SERVICE-INFO

Αλλαγή σχεδιασμού της τροχαλίας 532 0433 10

INA 0057

Τροχαλία 532 0433 10, παλαιός (A) και νέος σχεδιασμός (B)

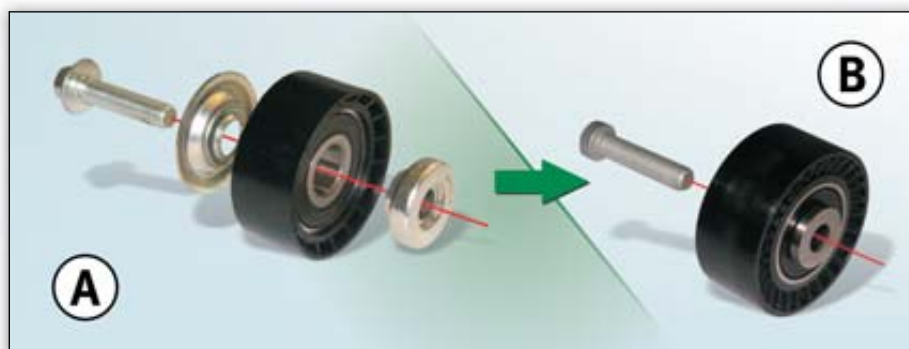
Στα πλαίσια της συνεχόμενης εξέλιξης των προϊόντων μας, τροποποιήθηκε ο σχεδιασμός της τροχαλίας παρέκκλισης 532 0433 10.

Στο νέο σχεδιασμό δεν υπάρχει πλέον η ροδέλα κάλυψης και ο αποστάτης που μέχρι τώρα παρέχονταν σαν ξεχωριστά εξαρτήματα (εικόνα 1, A). Στη νέα έκδοση αυτά τα εξαρτήματα ενσωματώθηκαν (εικόνα 1, B) και είναι τώρα αναπόσπαστο μέρος της τροχαλίας παρέκκλισης.

Κατά τη μεταβατική περίοδο μπορούν να χρησιμοποιηθούν και οι δύο τύποι. Οι δύο εκδόσεις πληρούν τις τεχνικές προδιαγραφές και μπορούν να χρησιμοποιηθούν χωρίς περιορισμούς.

Οι τροχαλίες στο A και B (βλέπε εικόνα) επιτρέπεται να τοποθετούνται μόνο με τη βίδα που παρέχεται στη συσκευασία INA.
Τροχαλία A: M10x45, Εξάγωνη βίδα με περιλαίμιο
Τροχαλία B: M10x45, βίδα με Torx
